| 女川原子力発電所第2号機 工事計画審査資料 | |
| 資料番号 | 02-補-E-01-0100-6-2 改 3 |

補足-100-6-2 原子炉冷却材浄化系主配管の

要目表記載変更について

添付資料 2: 原子炉冷却材浄化系の系統図 (今回変更認可申請資料)

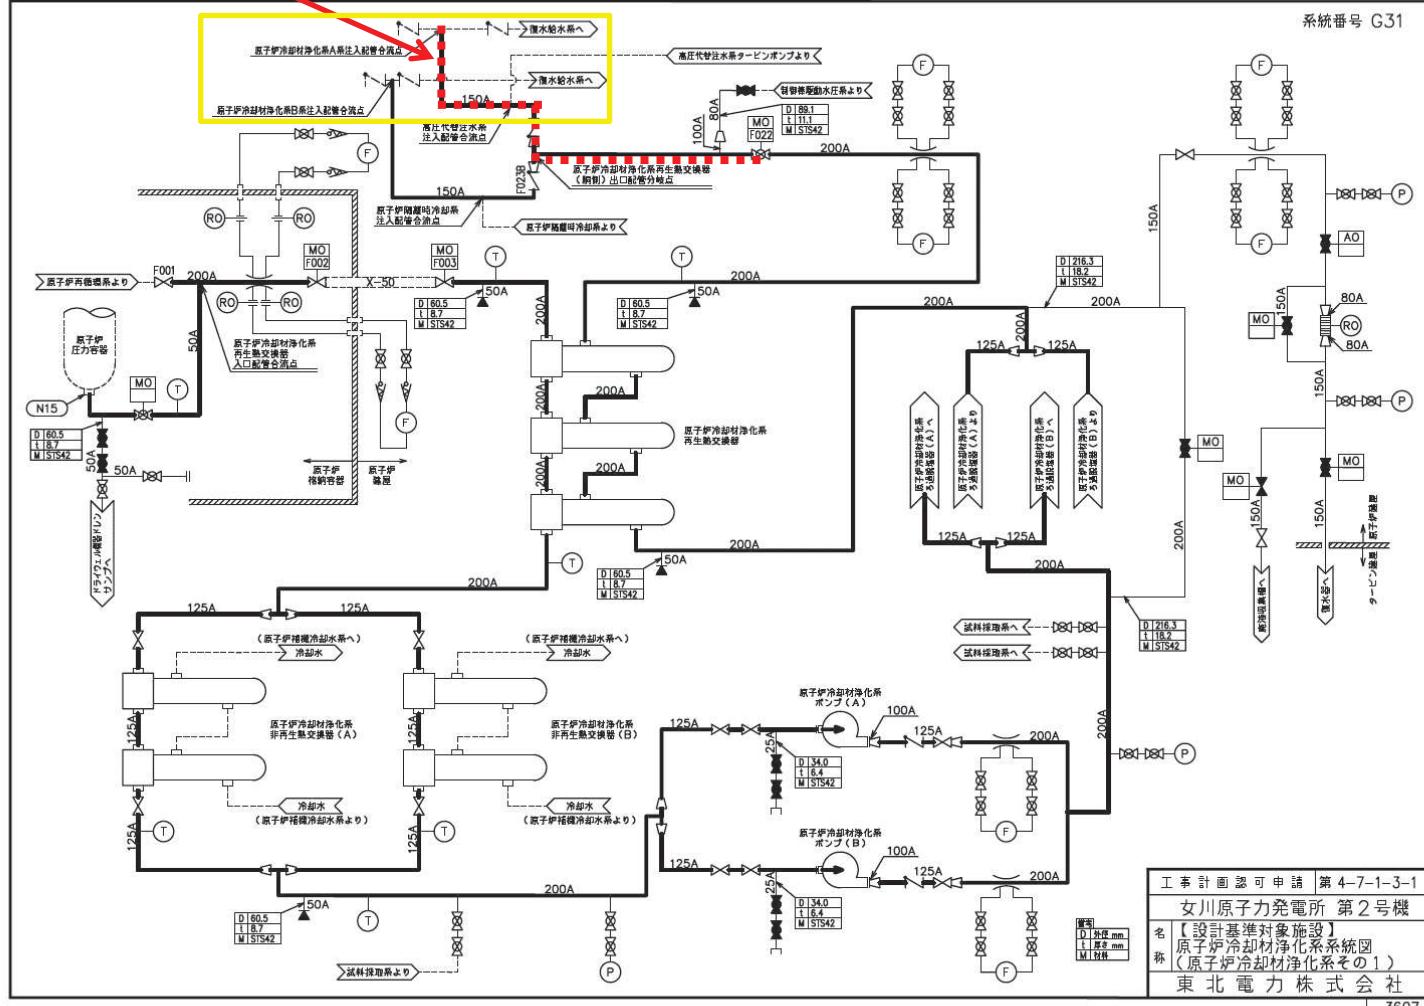
原子炉冷却材浄化系 主配管（G31-F022～高圧代替注水系注入配管合流点）（高圧代替注水系注入配管合流点～原子炉冷却材浄化系 A 系注入配管合流点）について、配管の一部を曲げ管からエルボ材に変更することが要目表に適切に記載されていなかったことから要目表の記載の変更を行う。

配管の一部を曲げ管からエルボ材に変更することで変更となる点は以下のとおりである（添付資料1～3 参照）。

変更後：（最高使用圧力）8.62(MPa), (最高使用温度)302(°C), (外径)165.2(mm), (厚さ)(14.3)(mm),
（材料）STS410

変更後：（最高使用圧力）8.62(MPa), (最高使用温度)302(°C), (外径)165.2(mm), (厚さ)(14.3)(mm),
（材料）STS410

女川原子力発電所第2号機 設計及び工事計画の変更認可申請 変更前後比較表
(原子炉冷却系統施設に係る機器の配置を明示した図面及び系統図)

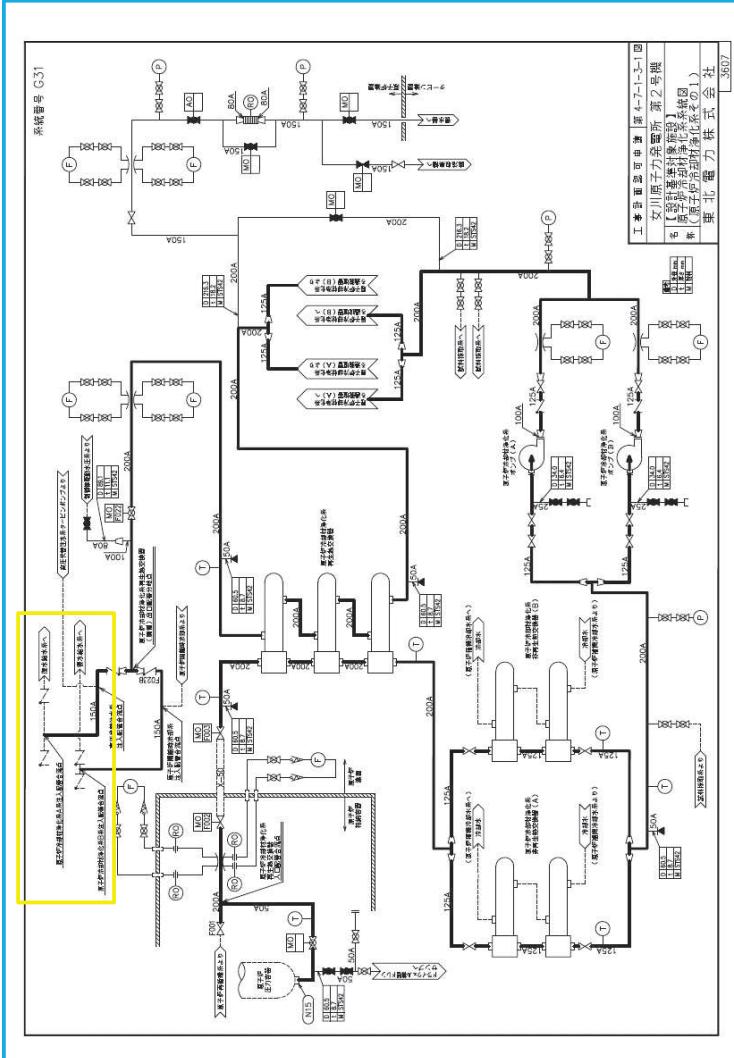
| 変更前 (令和3年12月23日付けで認可された設計及び工事の計画の添付書類) | 変更後 | 備考 |
|---|---|---|
| |  <p>The system diagram illustrates the change in the high-pressure bypass water injection header connection point (F022) from the original design (G31) to the revised design (3607). A blue box highlights the area around the header connection point, which has been moved to a new location. A yellow box highlights a specific section of the piping near the header connection.</p> | <p>設計基準対象施設である「G31-F022～高圧代替注水系注入配管合流点」について、原子炉冷却材浄化系主配管の要目表の記載の変更により、要目表の変更後にエルボを新設することを記載したことで、設計基準対象施設としての原子炉冷却材浄化系の系統図を追加する必要があることから、本ページを追加する。</p> |
